## 改善箇所説明図

パワーステアリング制御モジュール  
(電動パワーステアリングギヤボックスと一体構造)

改善箇所

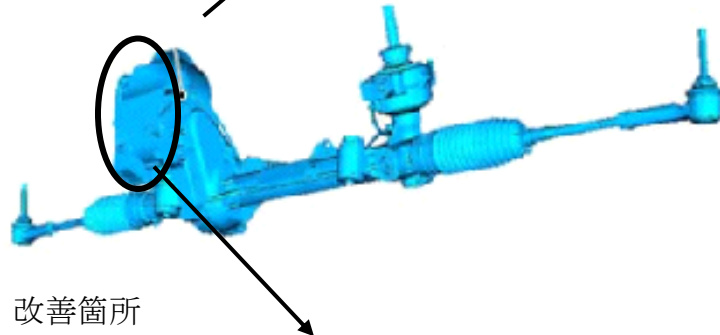
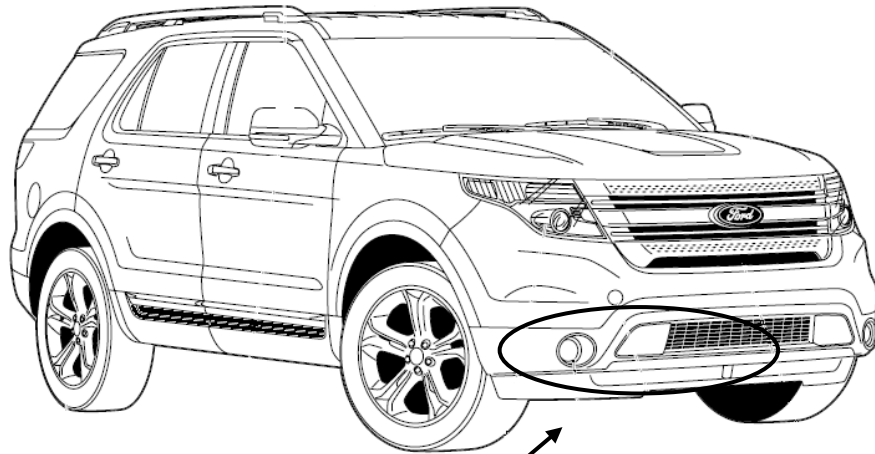
電動パワーステアリングギヤボックスにおいて、内部部品の製造が不適切なため、電気信号の通信障害が発生するものがある。そのため、フェールセーフ機能が作動して、パワーアシストが停止することでハンドル操作に支障をきたすおそれがある。

全車両、通信障害が発生した場合であってもパワーアシストを継続するようパワーステアリング制御モジュールのプログラムを変更する。

また、パワーステアリング制御モジュールを点検し、既に通信障害の故障が発生している場合には、電動パワーステアリングギヤボックスを良品に交換する。

識別：フロントドア右側のドアチェッカーボルトに黄色いペイントを塗布する。
